监理工程师通知单

工程名称：天津市滨海新区杨家泊镇通威渔光一体现代（海水）渔业园（光伏部分）项目

编号：TJYJP-CZZH-TZD-033

内容：关于现场质量相关事宜

承重索损伤	承重索损伤

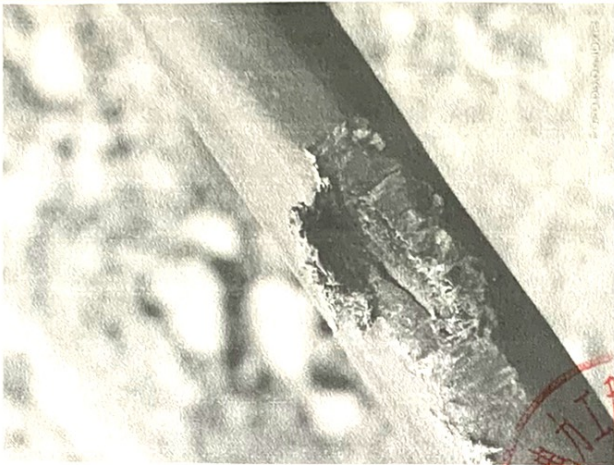
- 1、组件安装施工，在承重索上搭设脚手架，造成已安装完成组件组串承重索外皮划伤严重，影响工程质量，电站寿命。要求上报组件安装专项施工方案，施工方法得当、符合工艺要求，对损伤承重索进行更换。
- 2、承重索锁头紧固件，表面已出现锈蚀现象，影响工程质量。要求对锈蚀配件材料进行更换。
- 3、组件随意堆靠在承重索上，易造成组件隐裂，影响质量。
- 4、其它未尽事宜请自查自纠。
